Volvo S70 | V70 | C70

Scheinwerfer vibrieren

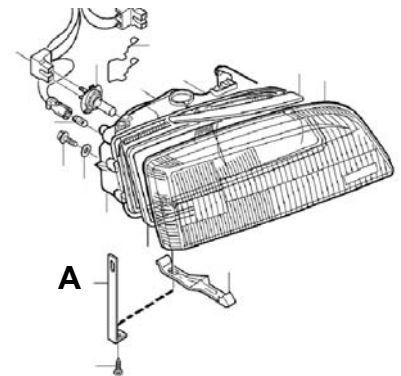
Bei den o.g. Fahrzeugen können die Scheinwerfer, aufgrund von Erschütterungen durch Fahrbahnunebenheiten oder hohen Geschwindigkeiten, vibrieren.

Um Abhilfe zu schaffen wird je Scheinwerfer eine zusätzliche Halterung (Zeichnung, Pos. A), die über den Vertragshändler erhältlich ist, montiert.
